Comune:
**Poggio Imperiale
Lesina**

MODIFICA E ADEGUAMENTI TECNICI MIGLIORATIVI PROGETTUALI

Progetto per la realizzazione di un parco
eolico

Titolo:
**RELAZIONE DI ANALISI DELLE MODIFICHE E
DEGLI IMPATTI**

Elettrodotta layout Autorizzazione Unica – PAI: Interferenze con il reticolo idrografico

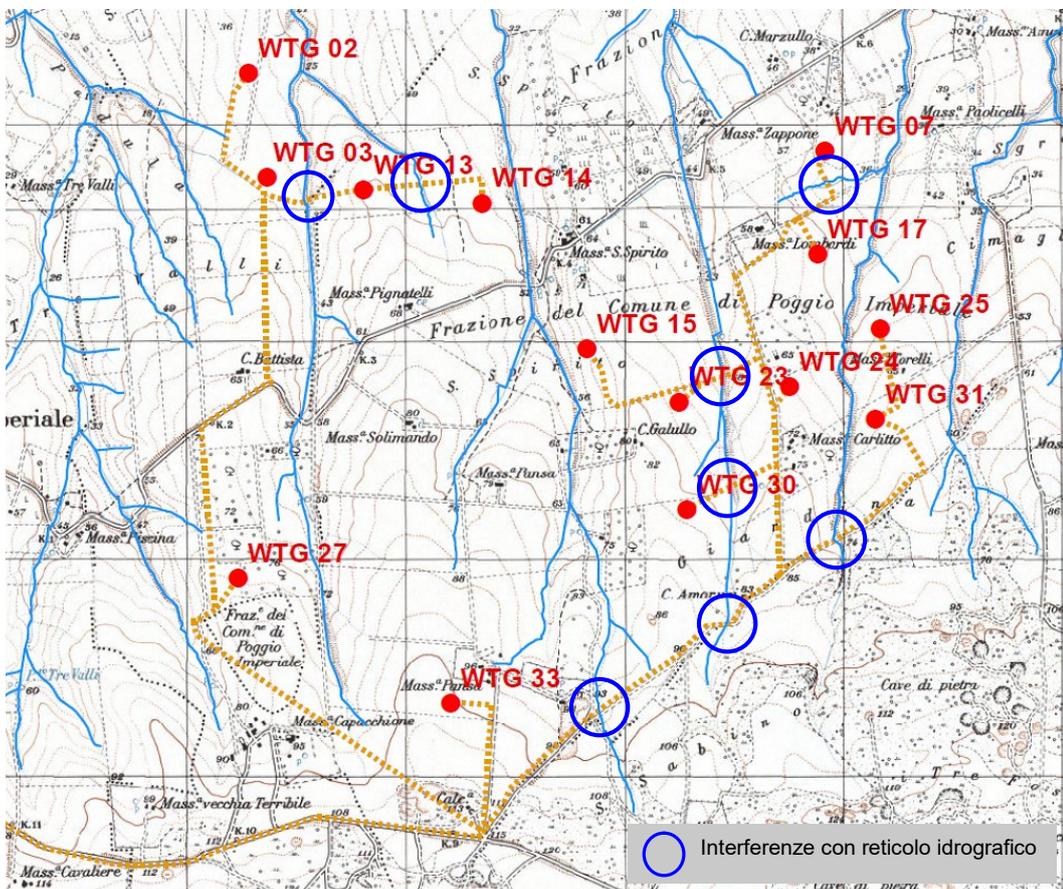
Nello specifico, per quanto riguarda il PAI, con riferimento alle **interferenze delle opere con il reticolo idrografico** come riportato nella Carta Idrogeomorfologica della Puglia, si osserva che **le modifiche e gli adeguamenti** tecnici progettuali migliorativi oggetto della presente analisi **riducono le possibili interferenze della viabilità di progetto con le linee di impluvio**, salvaguardando il reticolo idrografico. Come si evince dalle Figure di seguito riportate, il nuovo layout determina 4 interferenze della viabilità con il reticolo idrografico, anziché 8 come previsto in precedenza.

Elettrodotta nuovo layout – PAI: Interferenze con il reticolo idrografico

Aerogeneratore modello Vestas V117

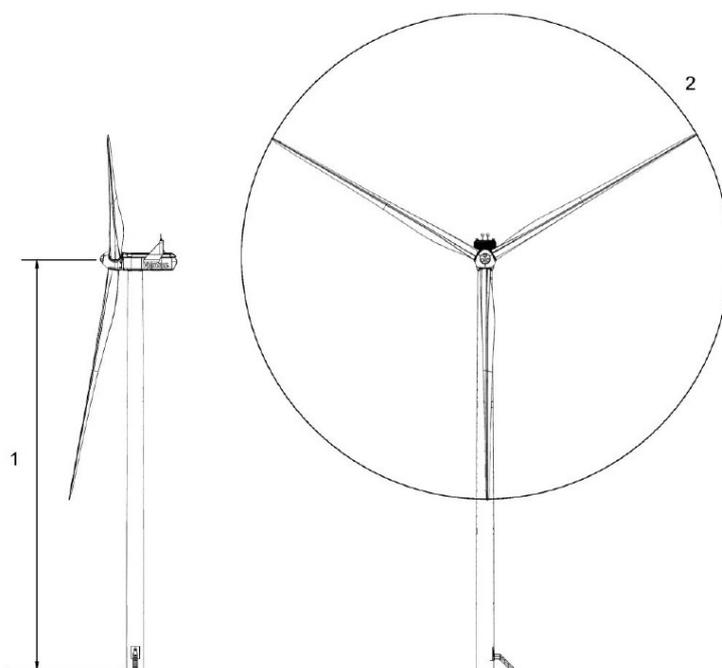
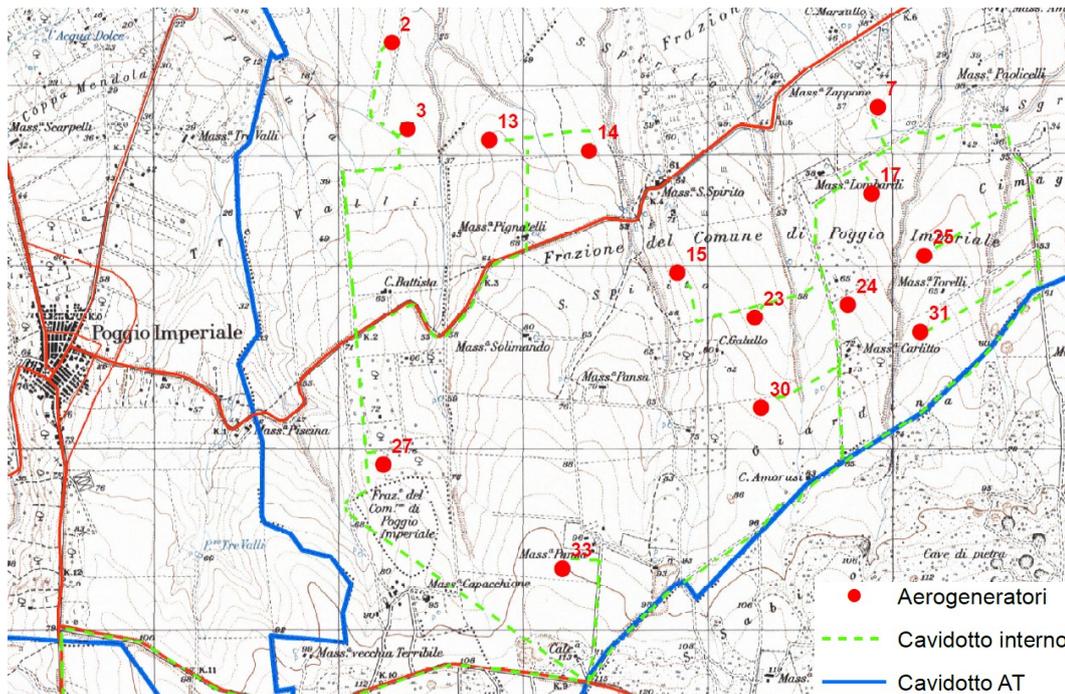
Nell'ambito della procedura di Autorizzazione Unica, è stato poi previsto da parte del proponente un aggiornamento del modello di aerogeneratore, ora proposto di tipo Vestas V117 caratterizzato da **altezza al mozzo 91.5 m, diametro del rotore 117 m, potenza** della singola turbina pari a **3.6 MW**.

Dal punto di vista dimensionale, gli aerogeneratori Vestas V117, rispetto alle turbine Vestas V90 previste in precedenza, sono caratterizzate da:

- **minore altezza al mozzo**. La torre Vestas V117 ha altezza pari a 91,5 m, contro i 105 m della turbina Vestas V90;
- **maggiore diametro del rotore**. L'ampiezza del rotore della torre Vestas è pari a 117 m, contro i 90 m della turbina Enercon;
- **altezza complessiva**. L'altezza totale rimane invariata, ed è pari a 150 m

Elettrodotto – Layout Autorizzazione Unica

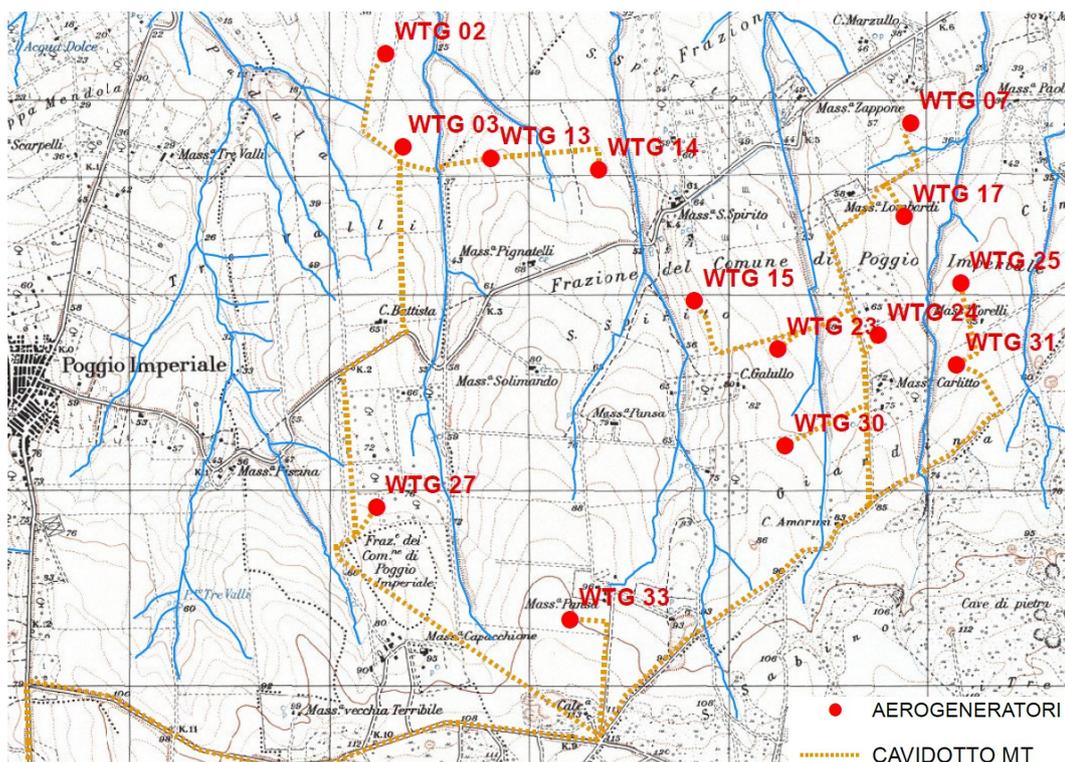
Le modifiche e gli adeguamenti progettuali migliorativi proposti prevedono la **variazione dei tracciati dell'elettrodotto interno al parco** con riferimento alla connessione degli aerogeneratori 3, 27, 33, 13 e 14, 7 e 17, 25 e 31. I tracciati sono stati **razionalizzati in funzione della viabilità esistente e di progetto**, ovvero modificata secondo il nuovo layout al fine di ridurre le interferenze con il reticolo idrografico salvaguardando le linee di impluvio e di limitare il consumo di suolo. Di seguito, si riporta il layout del parco con i tracciati conseguenti alla procedura di VIA, nonché riportati nella documentazione per l'Autorizzazione Unica, e quelli di cui alla presente proposta.

Nello specifico, si osserva che i nuovi tracciati di collegamento degli aerogeneratori:

- 3, 7 e 17, 25 e 31 determinano una riduzione delle interferenze con il reticolo idrografico;
- 27, 33, 13 e 14 sono definiti razionalizzando i percorsi e le lunghezze con riduzione del consumo di suolo.

Viabilità – Layout Autorizzazione Unica

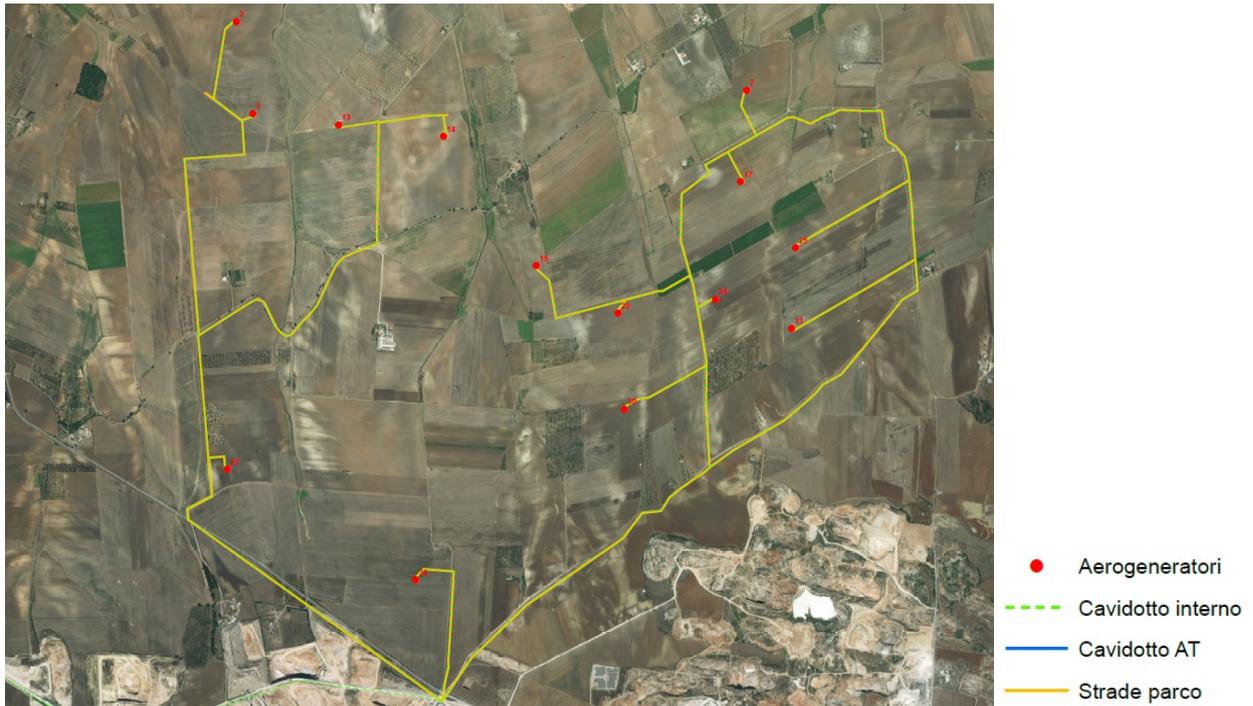
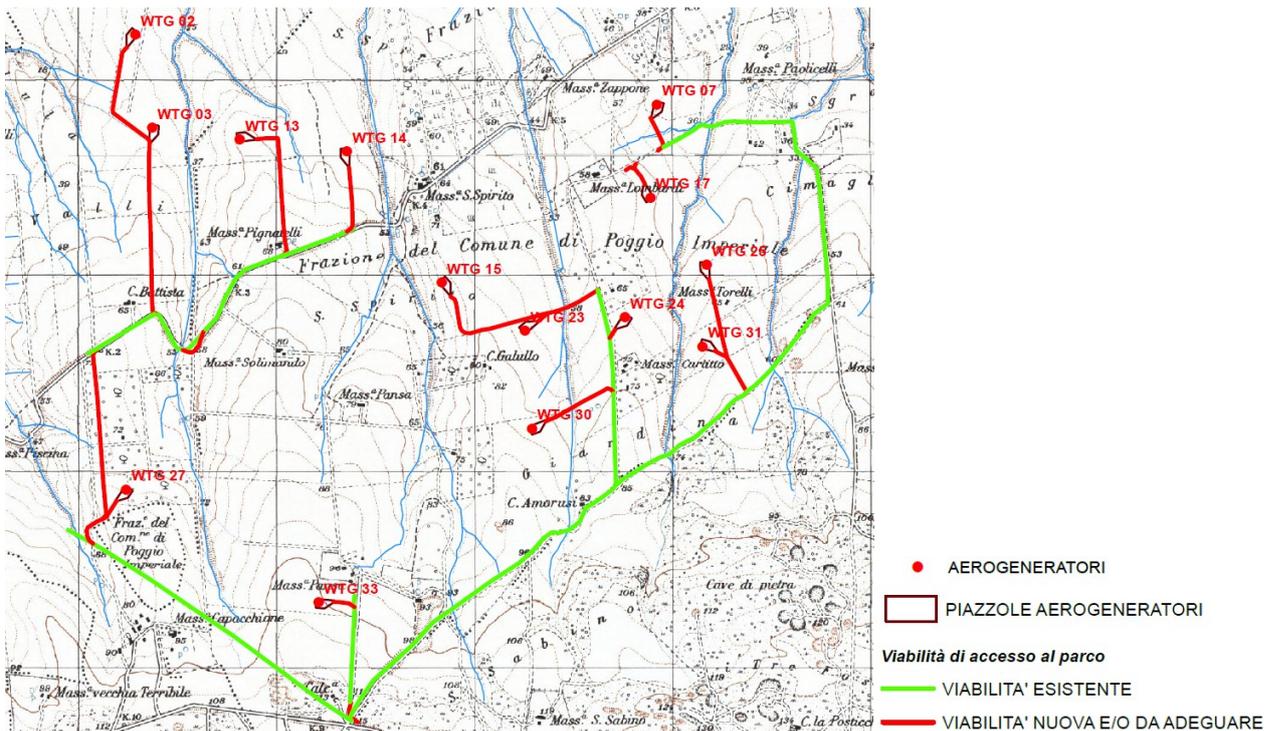
Come già evidenziato il **tracciato** della viabilità è stato **ottimizzato**: di seguito, si riporta il layout del parco con i tracciati conseguenti alla procedura di VIA, nonché riportati nella documentazione per l’Autorizzazione Unica, e quelli di cui alla presente proposta.

In particolare, si prevede la variazione dei tratti relativi a

- aerogeneratori 3, 14, 25 e 31. I tracciati sono stati modificati per evitare interferenze con il reticolo idrografico, salvaguardando le linee di compluvio, ed essendo più brevi determinano un minore consumo di suolo.
- aerogeneratori 27 e 33. I nuovi tracciati presentano una traiettoria diretta dalla viabilità esistente alle piazzole, ovvero permettono una riduzione del consumo di suolo.
